Dato	05.05.2022
Vår referanse	2022/3895-5
Dykkar referanse	
Sakshandsamar	Lillian Bakke Byrknes
E-post	Lillian.Bakke.Byrknes@vlfk.no
Telefon	45638702

Løyve på vilkår - søknad om endret bruk av avkjørsel - fv. 5450 - gnr 182 bnr 3 - Alver kommune

MINSTEKRAV TIL SIKT I AVKØYRSLA

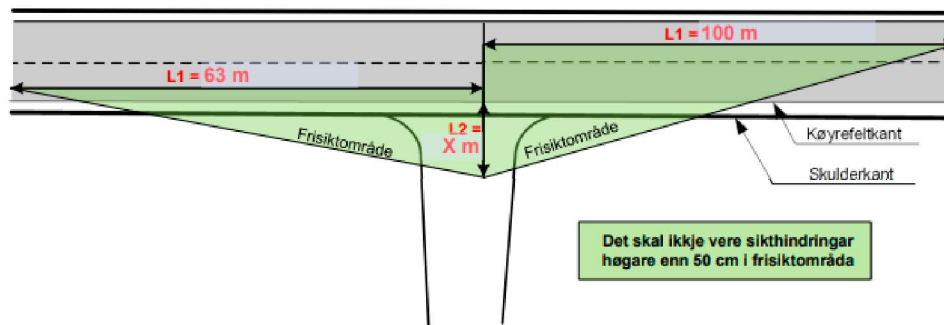
Eieren eller brukeren av avkjørselen har selv ansvaret for at *Krav til utforming av avkjørsel* til hver tid er oppfylt, blant annet krav til frisikt (jf. veglova § 43). Dersom kravene ikke er fylt opp, kan Vestland fylkeskommune trekke tilbake løyvet

KRAV TIL UTFORMING AV AVKØYRSLA

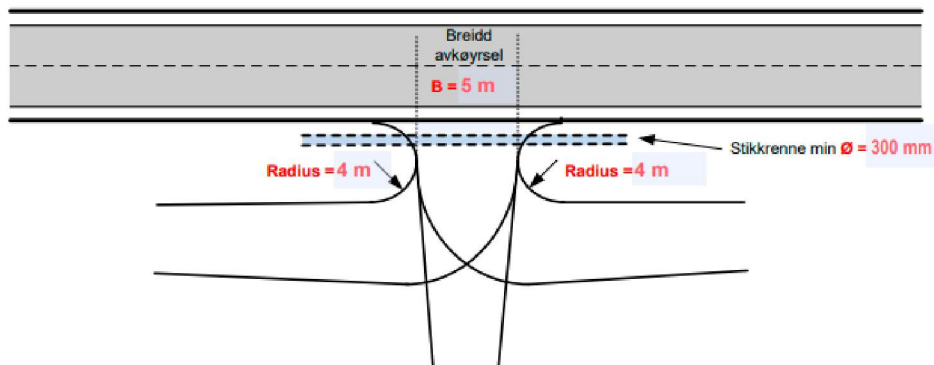
5. Dersom avkjørselen går over en veggrøft, må det bli lagt et rør. Røret må være tilstrekkelig langt og bli lagt slik at grøften ikke blir skadet, og slik at grøftevannet får renne vekk. Røret må ha en dimensjon som er tilstrekkelig for å håndtere ventet vannmengder på stedet. Se *Krav til utforming av avkjørsel*.
